ZMĚNOVÝ LIST STAVBY č. 1

<i>Název stavby: Rekonstrukce ledové plochy zimního stadionu Žďár nad Sázavou</i>	<i>SoD č.: SRI/2026/0138 Uzavřená dne: 16.3.2026</i>
Cena dle SoD: 36.904.625,79 Kč bez DPH	
<i>Registrační č. projektu: FV02919.0010</i>	<i>Evidenční číslo zakázky ve VVZ: Z2026-000497</i>
<i>Zhotovitel:</i> RONELI Construction a.s. Vinohradská 2828/151 Žižkov, 130 00 Praha 3 IČO: 22365877	<i>Objednatel:</i> Město Žďár nad Sázavou Žižkova 227/1, 591 01 Žďár nad Sázavou IČO:00295841
<i>Zpracovatel projektové dokumentace:</i> AS PROJECT s.r.o., Humpolecká 2122, 393 01 Pelhřimov IČO: 26095254

I. Předmět změny	
<i>Dotčené stavební objekty: D1.1. Architektonicko-stavební řešení</i>	
I.1 Změna předmětu díla	
<p><i>Předmět změny:</i> V rámci zpracování projektové dokumentace byl proveden inženýrskogeologický průzkum (IGP) za účelem ověření geologických a základových poměrů v místě stavby. V době realizace průzkumu však byla ledová plocha plně v provozu, a z důvodu zachování její funkčnosti a zabránění poškození technologických vrstev nebylo možné provést průzkumné sondy přímo v prostoru ledové plochy. Z tohoto důvodu byly průzkumné sondy situovány do přilehlých pochozích a manipul

Fotodokumentace

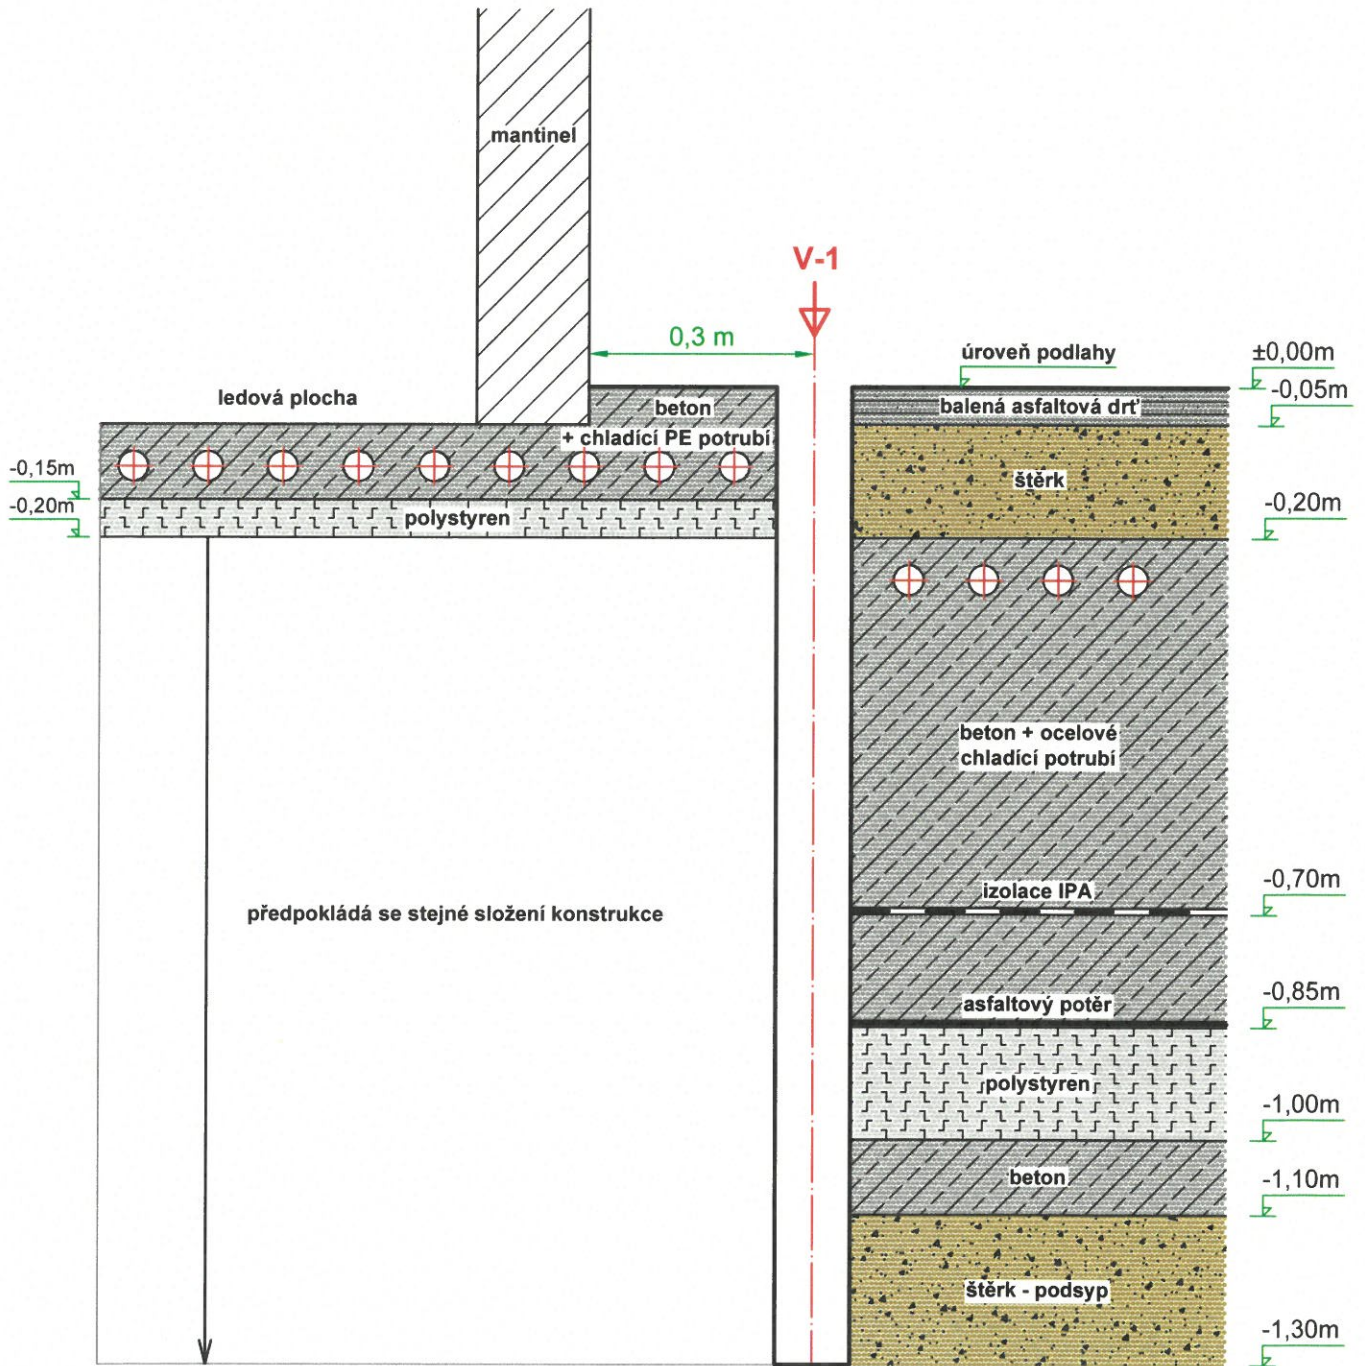
Uvedené skutečnosti bylo možné zjistit až po odkrytí konstrukce ledové plochy během realizace stavby, neboť z důvodu provozu zimního stadionu nebylo možné provést průzkumné sondy přímo v prostoru ledové plochy před zahájením stavebních prací. Zjištěné odchylky oproti předpokladům projektové dokumentace měly přímý dopad na rozsah bouracích a výkopových prací, množství odváženého a likvidovaného odpadu i na následné provedení nových konstrukčních vrstev. Z důvodu upřesnění výškového osazení ledové plochy v návaznosti na $\pm 0,000$ stávající podlahy bylo nutné provést výkopové práce až na úroveň stávajícího podkladního betonu a odstranit tepelnou izolaci tl. 150 mm, hydroizolaci z asfaltových pásů a fólií včetně ochranné geotextilie.

Makroskopická dokumentace sondy V-1
Zimní stadion - Žďár nad Sázavou
měřítko 1:10

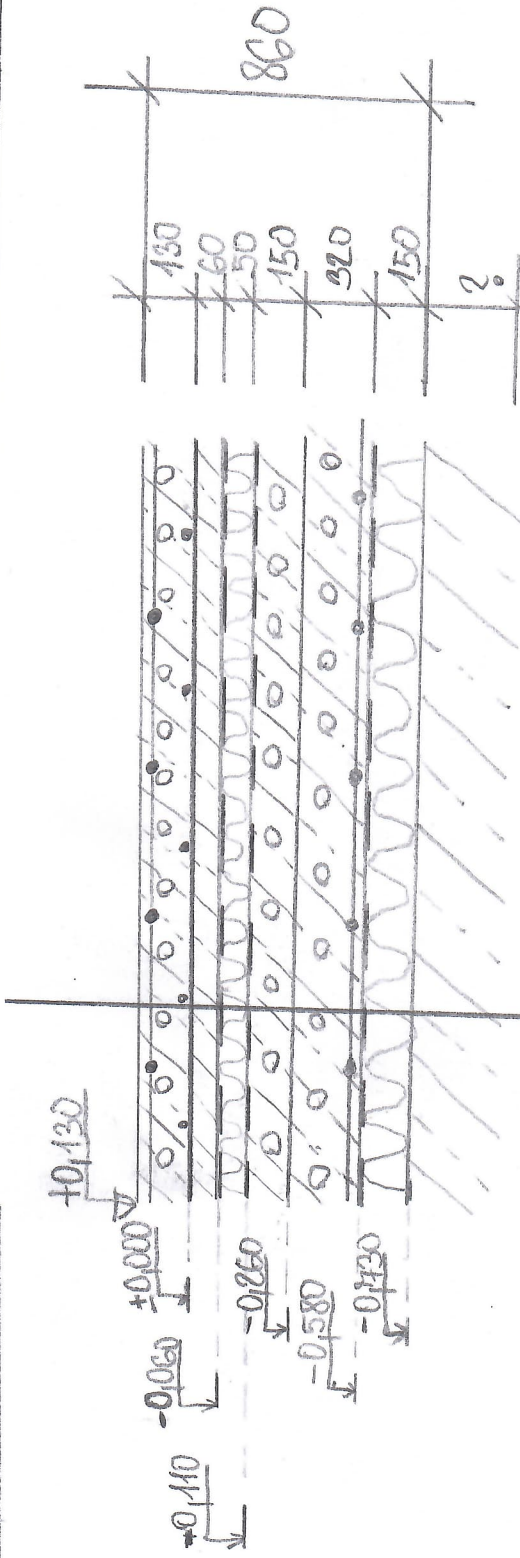
- BETON. CHLADÍCÍ DESKA S KAPISÍŤÍ
- PE FÓLIE
- PODKLADNÍ BETON. MAZANINA
- PE FÓLIE
- GEOTEXTILIE
- TI XPS
- GEOTEXTILIE
- PE FÓLIE
- BETON. CHLADÍCÍ DESKA
- BETON. CHLADÍCÍ DESKA S KAPISÍŤÍ
- ASF. PRS
- TI EPS
- STÁV. BETON. DESKA
- ?
